dotyczy: postępowania o udzielenie zamówienia publicznego PI.I.271.19.2019 w trybie przetargu nieograniczonego na Przebudowa budynku kamienicy na cele społeczne z Centrum Wspierania Organizacji Pozarządowych w Sokółce.

Wyjaśnienie treści SIWZ

RZUT WIĘŻBY DACHOWEJ

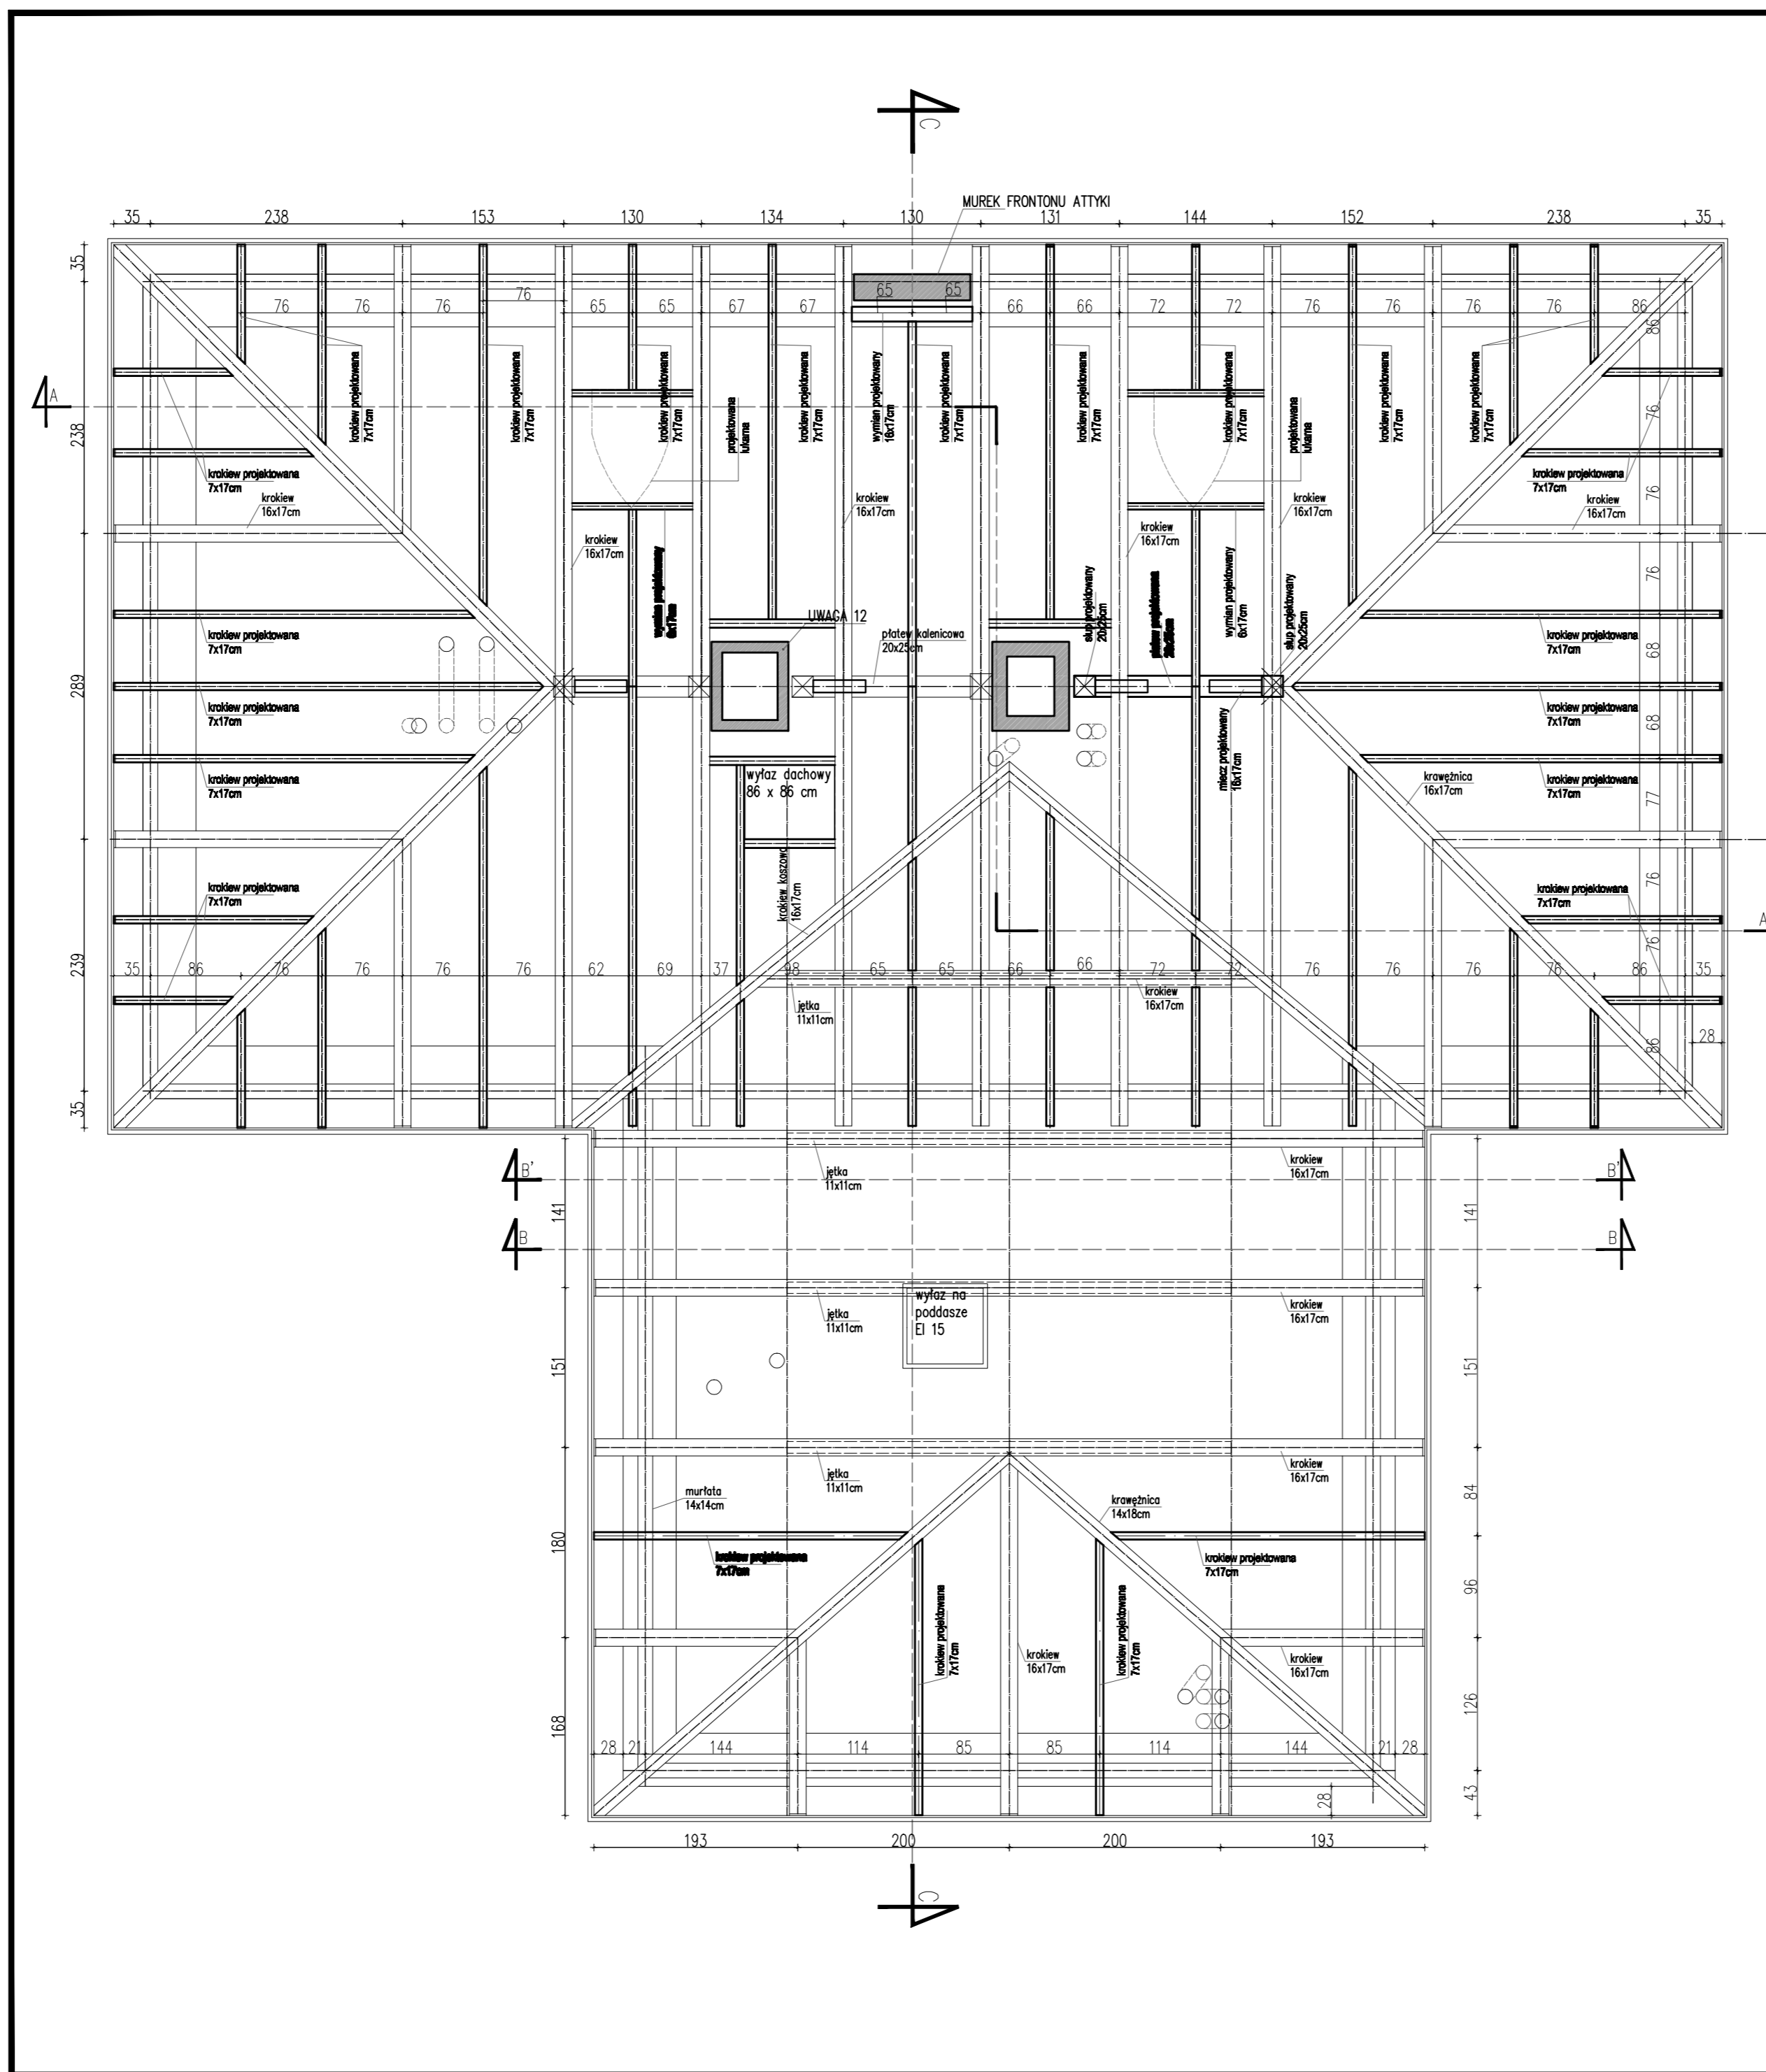
3. Pomiędzy projektem architektonicznym i konstrukcyjnym występuje duża rozbieżność w przekrojach elementów więźby dachowej. Przedmiar opiera się na projekcie architektonicznym. Prosimy o ujednoczenie. Dodatkowo przedmiar zakłada rozbiórkę całkowitą więźby dachowej, natomiast projekt konstrukcji wskazuje jedynie konieczność wzmocnienia. W wycenie prac budowlanych który wariant mamy przyjąć?

Ad. 3. Należy przyjąć wzmocnienie więźby dachowej. Nie znaleźliśmy rozbieżności w przekrojach w projekcie architektonicznym i konstrukcyjnym. W załączeniu plik projektu architektonicznego i wykonawczego z zaznaczonymi przekrojami więźby dachowej. Jedyna uwaga: należy pozostawić istniejące kominy.
